改善箇所説明図

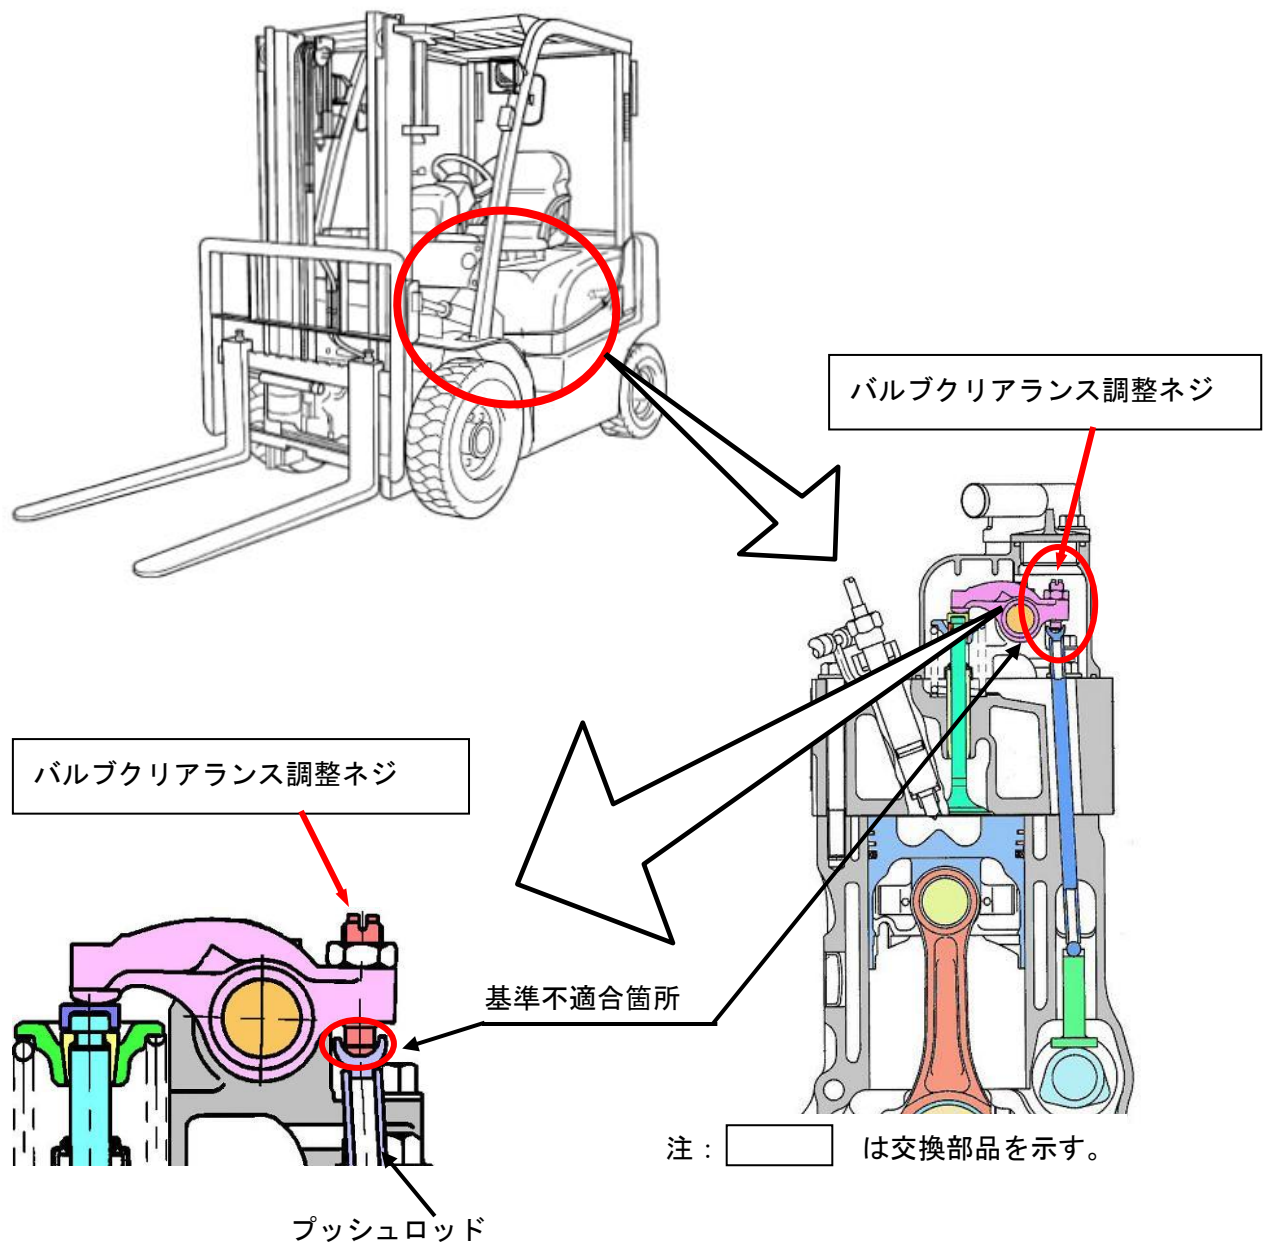
不具合発生箇所

原動機の吸排気バルブのバルブクリアランス調整ネジにおいて、焼き入れ不良品が混入したため、プッシュロッドとの接触面が早期に磨耗するものがある。そのため、そのままの状態で使用を続けると、バルブの開度が不足して正常な燃焼ができず、排出ガスの排出量が基準値を超えるおそれがある。

改善内容

全車両、バルブクリアランス調整ネジを良品に交換する。

エンジンのバルブカバー上部に赤色の●ペイントを塗布（φ10mm）することにより識別する。
